รวมข้อหาเรือเกี่ยวกับกฎหมาย ว่าด้วยการควบคุมอาคาร ปี ๒๕๕๒

สำนักควบคุมและตรวจสอบอาคาร
กรมโยธาธิการและผังเมือง
www.dpt.go.th

ปัญหาเกี่ยวกับกฎกระทรวง

ฉบับที่ ๕๕ (พ.ศ. ๒๕๔๓)

สิ่งที่ส่งมาด้วย ๑) แผนที่ห้องแถว ๑ แผ่น
๒) รูปภาพของห้องแถวและบริเวณข้างเคียง ๓ รูป

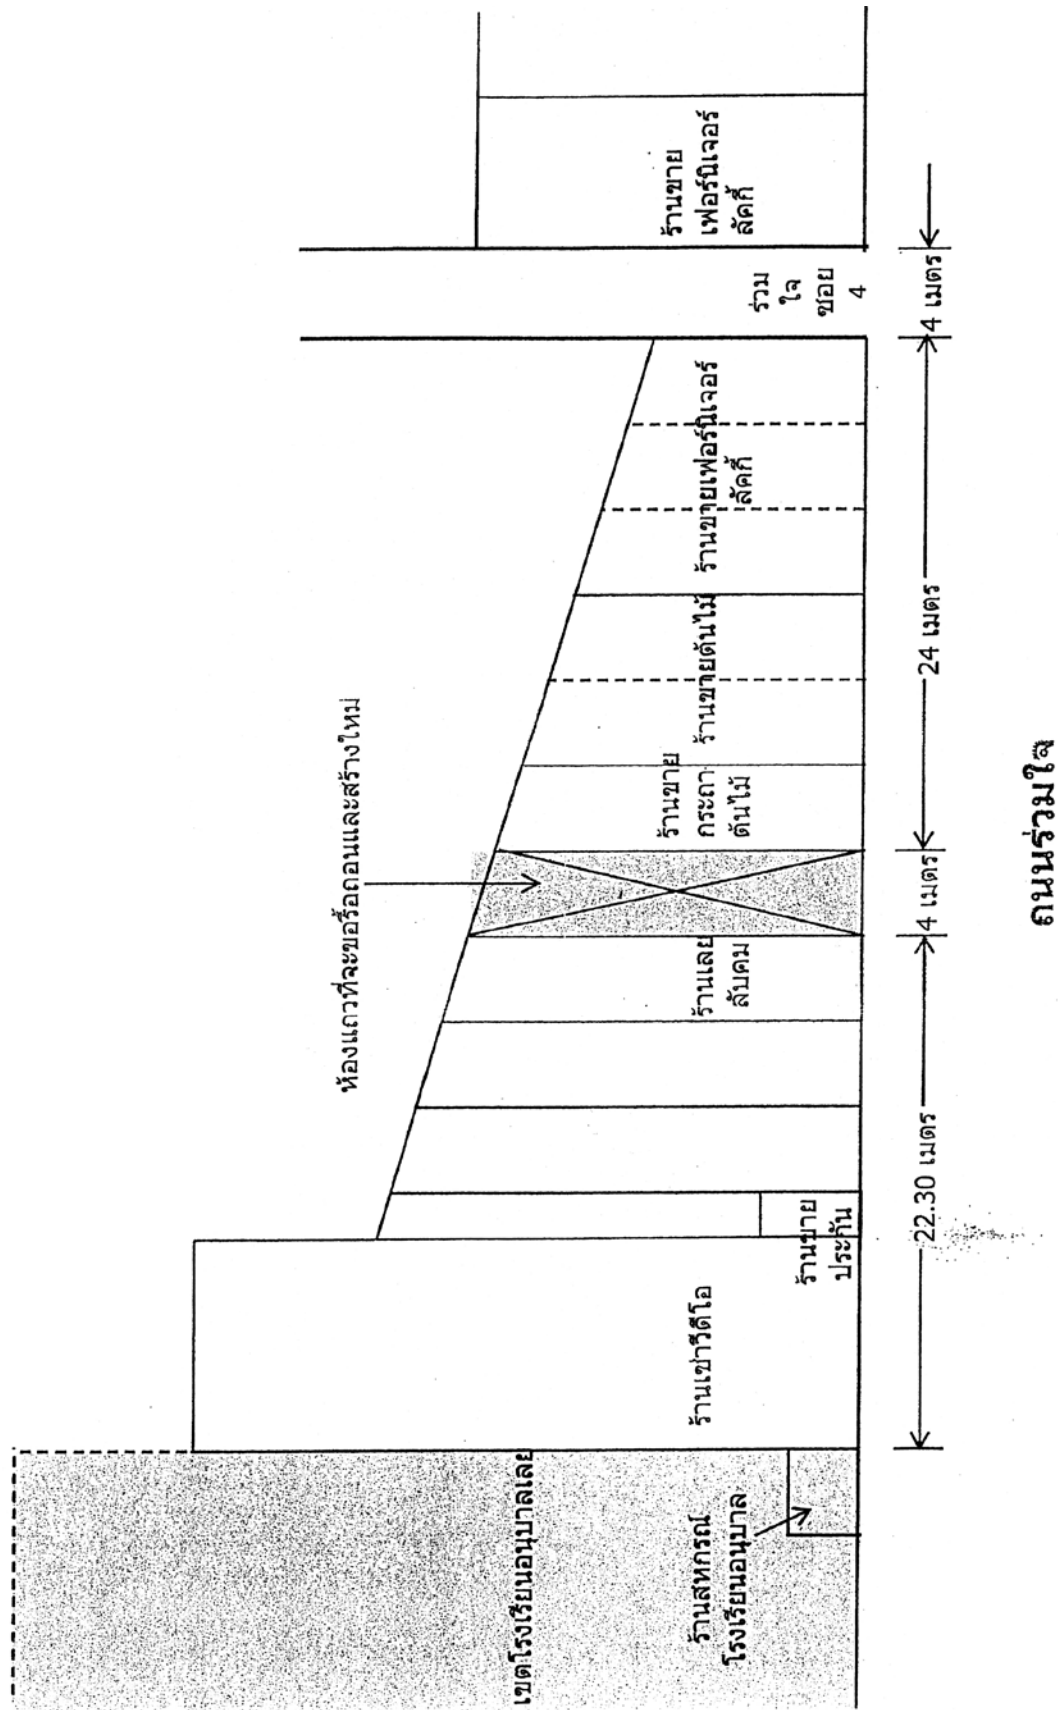
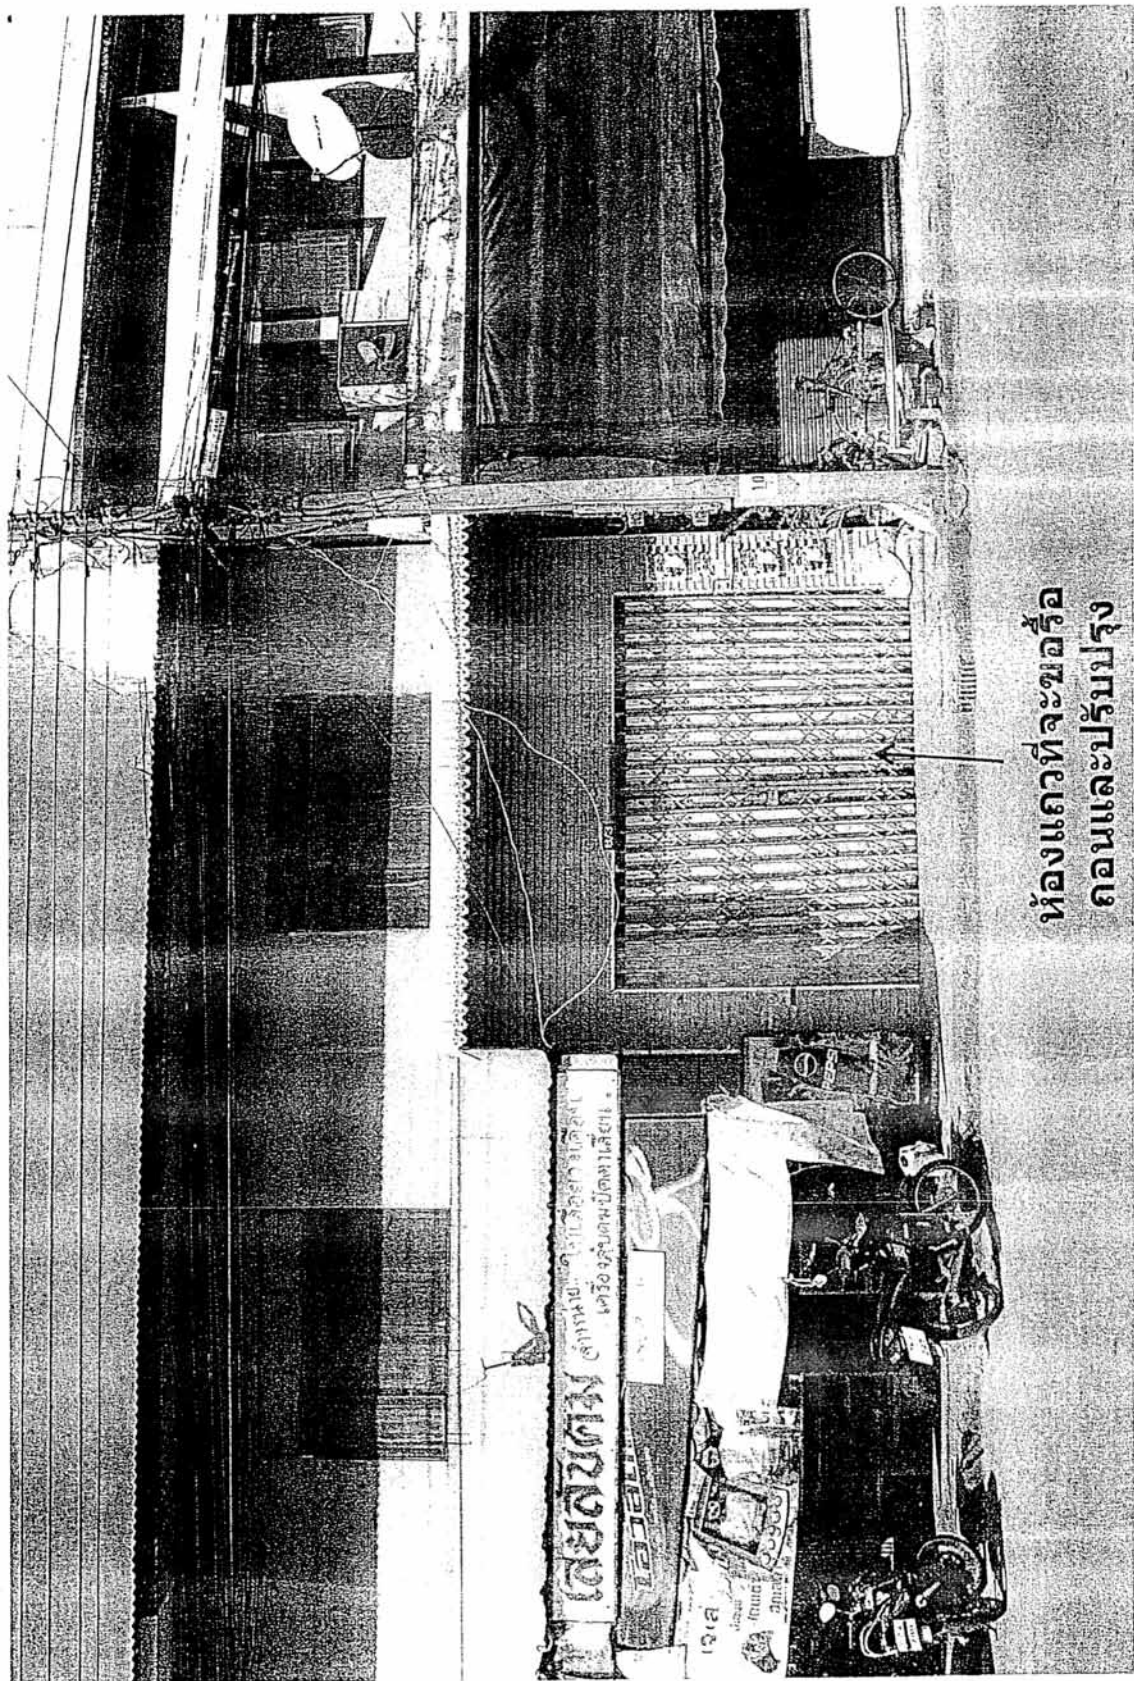
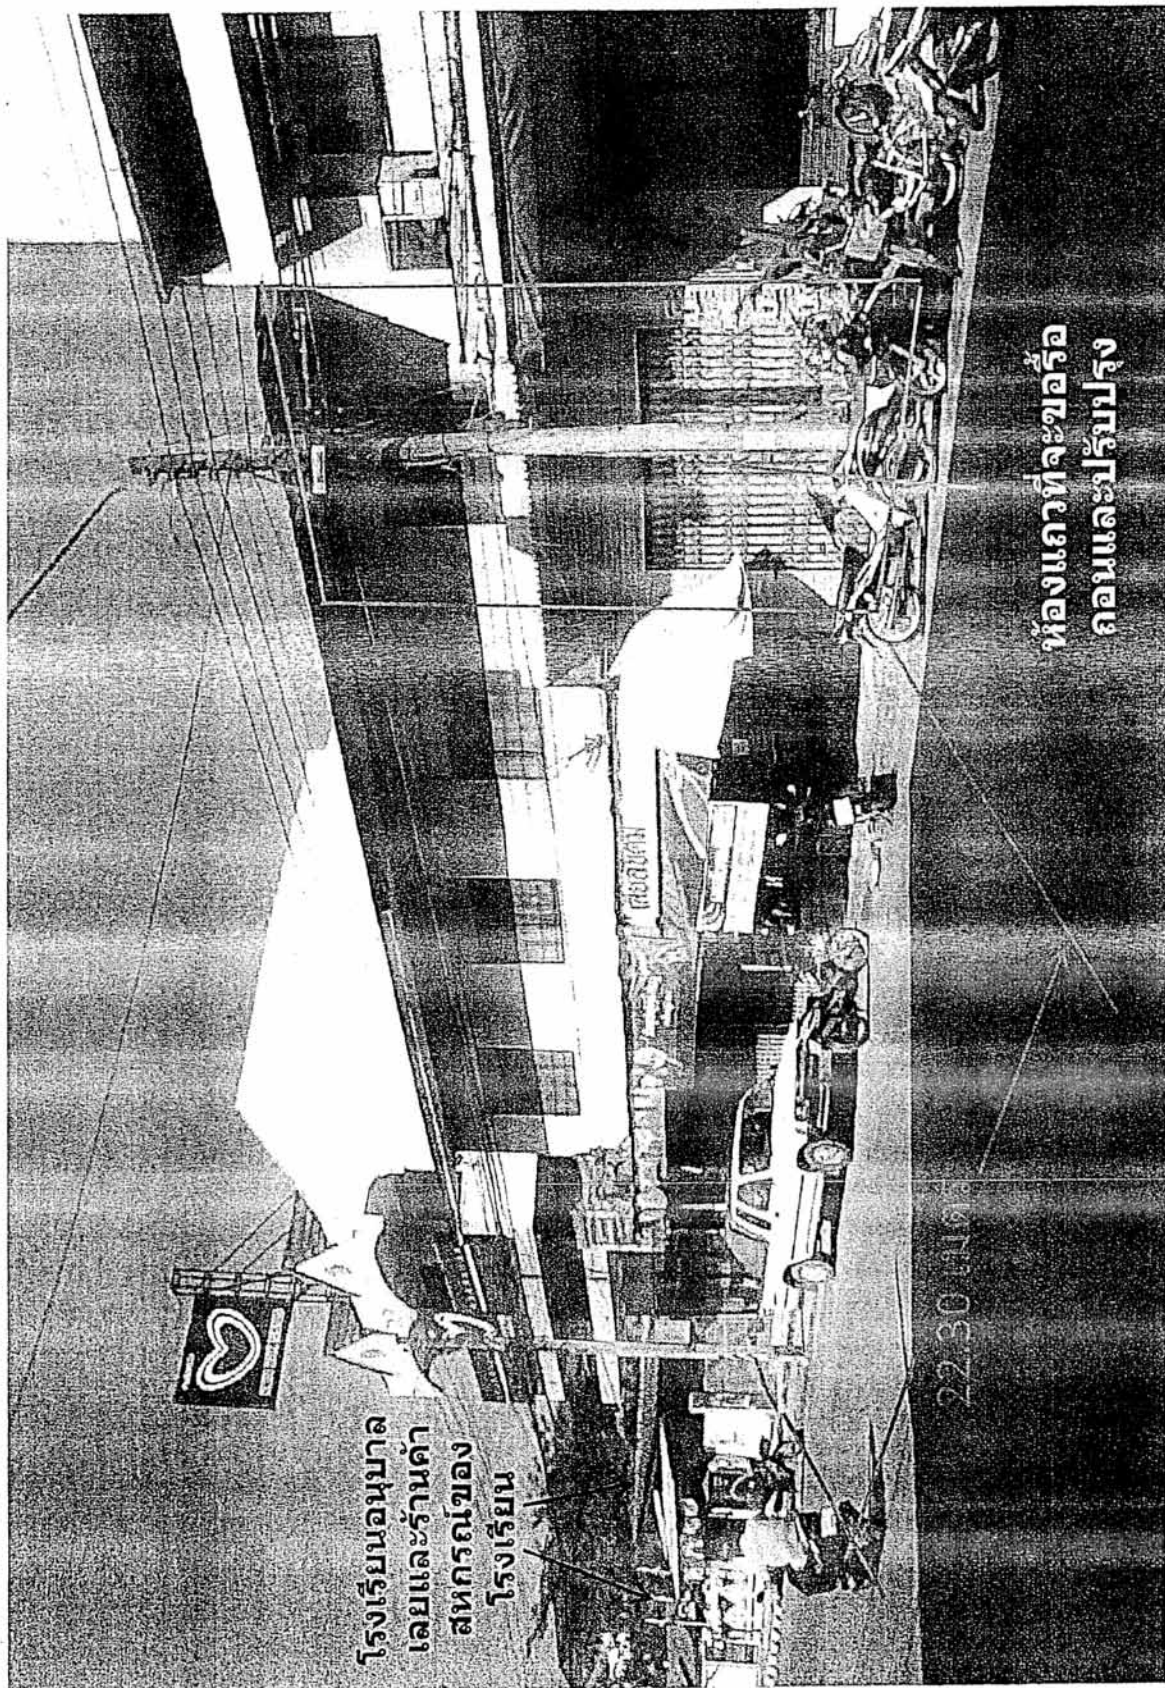
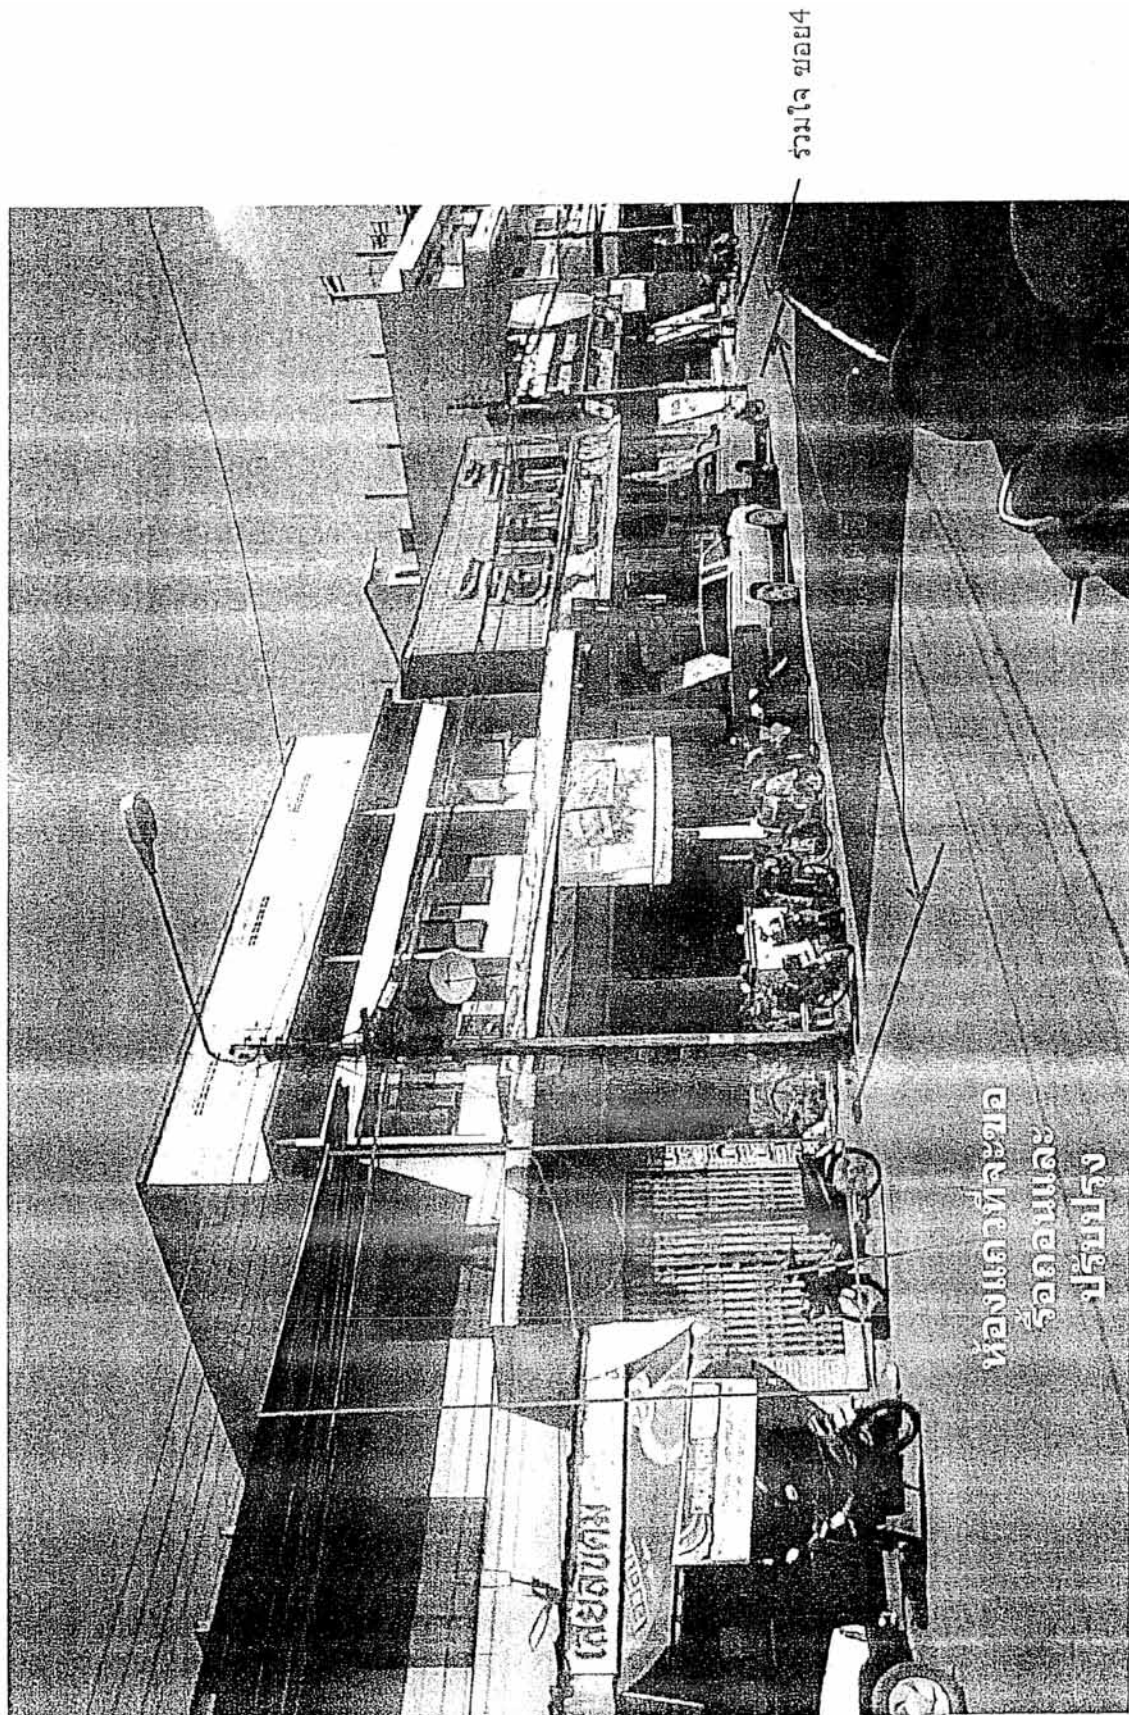
เนื่องด้วยกระผมมีห้องแถวหนึ่งคูหา กั้นไม้กึ่งปูน ๒ ชั้น หน้ากว้าง ๔ เมตร ยาว ๒๘ เมตร ซึ่งสร้างมาตั้งแต่ปี พ.ศ. ๒๕๑๕ หรือกว่า ๓๕ ปีแล้ว ห้องแถวมีความทรุดโทรมตามสภาพที่สร้างมานาน กระผมมีความประสงค์ที่จะรื้อถอนและสร้างห้องแถวห้องนี้ใหม่ให้เป็นตึกแถวเพื่อค้าขาย โดยเฉพาะเพื่อให้อาคารที่ทรุดโทรมมีความมั่นคงแข็งแรงและปลอดภัยมากขึ้นทั้งต่อชีวิตและทรัพย์สินของตัวผู้อยู่อาศัยและผู้มาใช้อาคาร แต่ผมมีข้อสอบถามเกี่ยวกับกฎกระทรวงฉบับที่ ๕๕ ซึ่งออกตามความในพระราชบัญญัติควบคุมอาคาร พ.ศ. ๒๕๒๒ ข้อที่ ๔ ซึ่งมีใจความว่า “ห้องแถว ตึกแถว หรือบ้านแถว จะสร้างต่อเนื่องกันได้ไม่เกินสิบคูหา และมีความยาวของอาคารแถวหนึ่งๆ รวมกันไม่เกิน ๔๐ เมตร” ซึ่งกฎกระทรวงข้อนี้สามารถตีความแตกต่างกันออกไปได้หลากหลาย

กระผมจึงอยากขอคำแนะนำ หากผมจะขออนุญาตรื้อถอนและสร้างใหม่ ไม่ทราบว่าจะขัดกับกฎกระทรวงฉบับที่ ๕๕ ข้อ ๔ นี้หรือไม่ ซึ่งรายละเอียดของห้องแถวมีดังต่อไปนี้

กรมโยธาธิการและผังเมืองขอเรียนว่า คณะกรรมการควบคุมอาคารได้เคยพิจารณา
ข้อหารือท่านเองเดียวกันนี้แล้วมีความเห็นว่า การก่อสร้างตึกแถวในกรณีดังกล่าวจะต้องพิจารณา
ข้อกำหนดตามข้อ ๔ ข้อ ๓๔ วรรคสาม และ ข้อ ๔๙ (๑) แห่งกฎกระทรวง ฉบับที่ ๕๕ (พ.ศ. ๒๕๔๓)ฯ

กล่าวคือ ตึกแถวจะสร้างต่อเนื่องกันได้ไม่เกินสิบคูหาและความยาวของอาคารแถวหนึ่งๆ รวมกันไม่เกิน ๔๐ เมตร ไม่ว่าจะเป็นเจ้าของเดียวกันและใช้โครงสร้างเดียวกันหรือแยกกันก็ตาม หากจำนวนห้องแถวหรือตึกแถวรวมกันได้ตั้งแต่สิบคูหาหรือมีความยาวรวมกันได้ตั้งแต่ ๔๐ เมตรขึ้นไป จะต้องมียี่งวาระหว่างแถวด้านข้างของห้องแถวหรือตึกแถวนั้นกว้างไม่น้อยกว่า ๔ เมตร และตึกแถวที่จะสร้างขึ้นใหม่ต้องห่างจากผนังด้านข้างของห้องแถวหรือตึกแถวเดิมไม่น้อยกว่า ๔ เมตร ดังนั้น กรณีที่ขอหารื้อมานี้จึงไม่สามารถที่จะอนุญาตให้ก่อสร้างได้เนื่องจากขัดข้อ ๔ ข้อ ๓๔ วรรคสาม และข้อ ๔๙ (๑) แห่งกฎกระทรวง ฉบับที่ ๕๕ (พ.ศ. ๒๕๔๓) ออกตามความในพระราชบัญญัติควบคุมอาคาร พ.ศ. ๒๕๒๒

รูปที่ 1

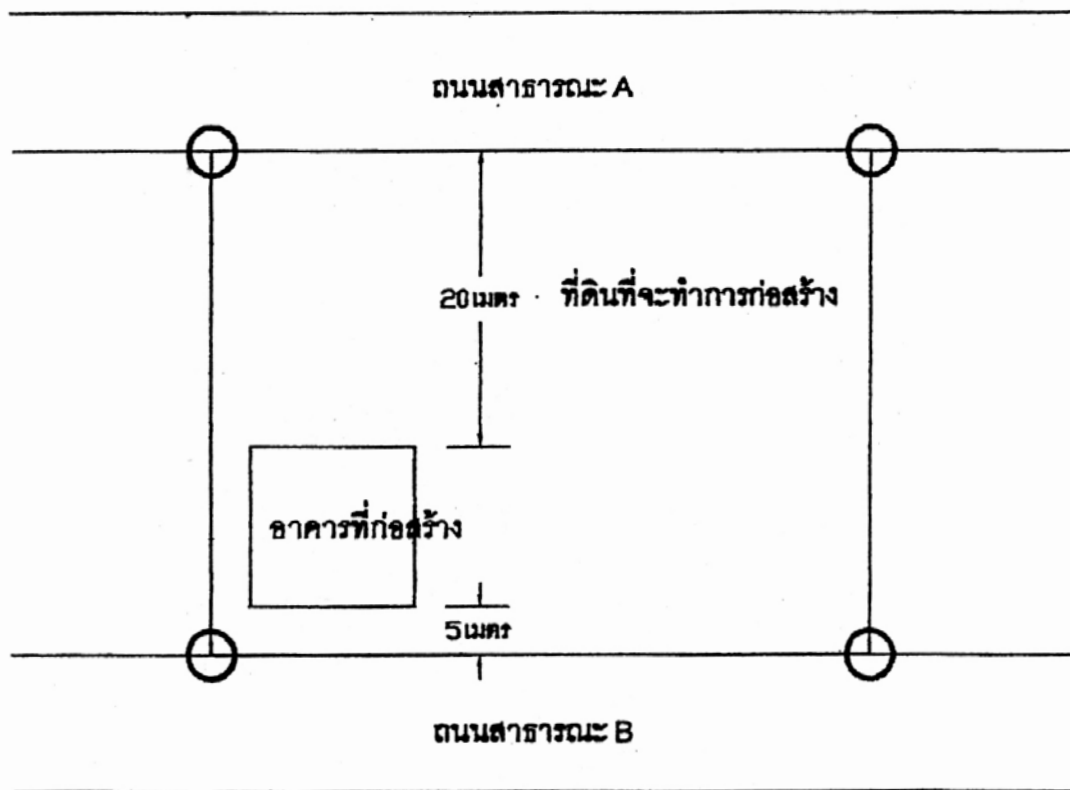
คำถาม ๑ คำว่าถนนสาธารณะที่อยู่ใกล้อาคารนั้น หมายถึง ถนนสาธารณะที่อยู่ติดกับที่ดิน ที่ก่อสร้างที่ใกล้อาคารนั้นมากที่สุดใช่หรือไม่

คำถาม ๒ ตามรูปที่ ๑ การคิดระยะร่นอาคารให้คิดที่ถนนสาธารณะ B ใช่หรือไม่

รูปที่ 3

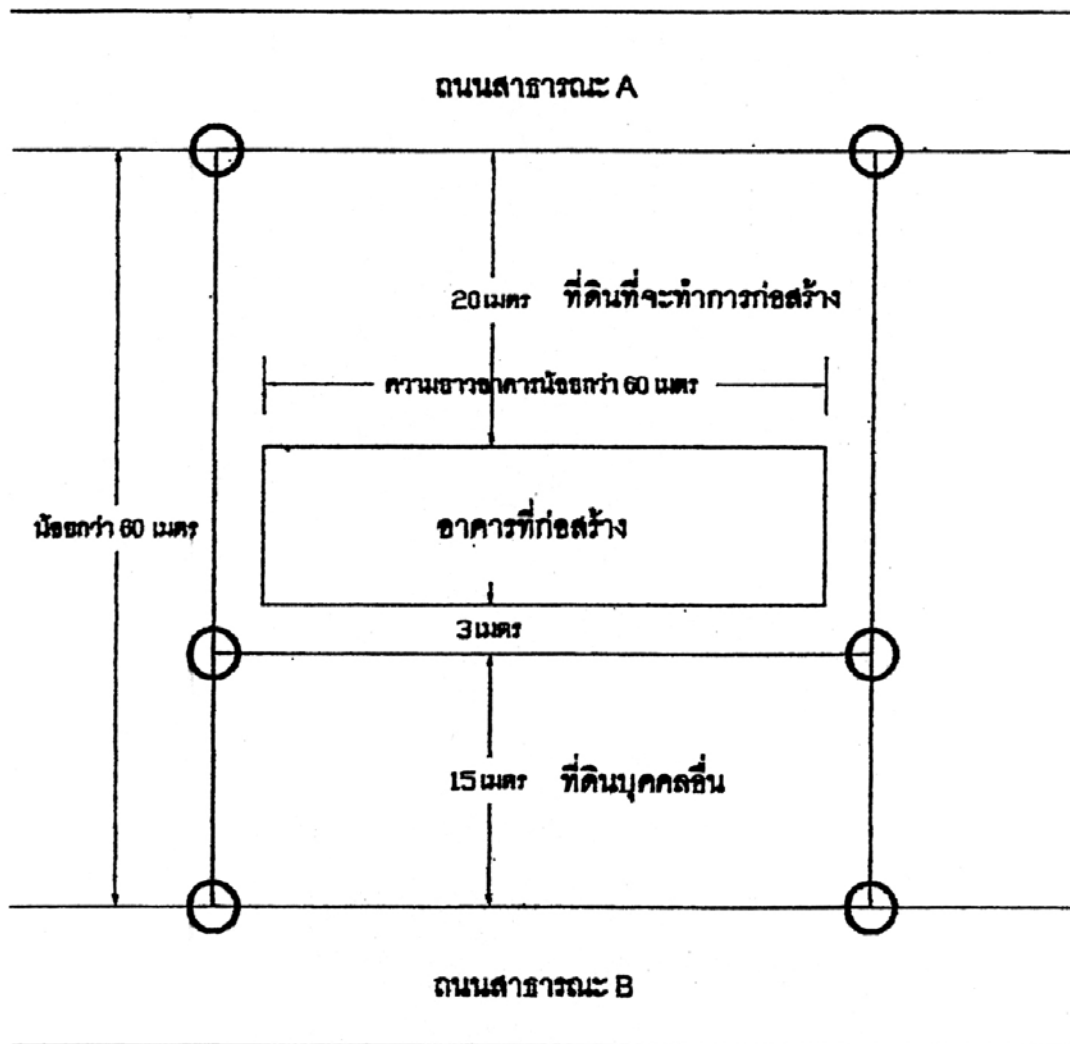
คำถาม ตามรูปที่ ๓ ถนนสาธารณะ A กว้างน้อยกว่าถนนสาธารณะ B แต่อาคารที่ก่อสร้าง หรือดัดแปลงห่างจากถนนสาธารณะ A มากกว่าถนนสาธารณะ B การคิดระยะร่นอาคารที่อาคารก่อสร้าง หรือดัดแปลงต้องคิดจากถนนสาธารณะ A หรือถนนสาธารณะ B
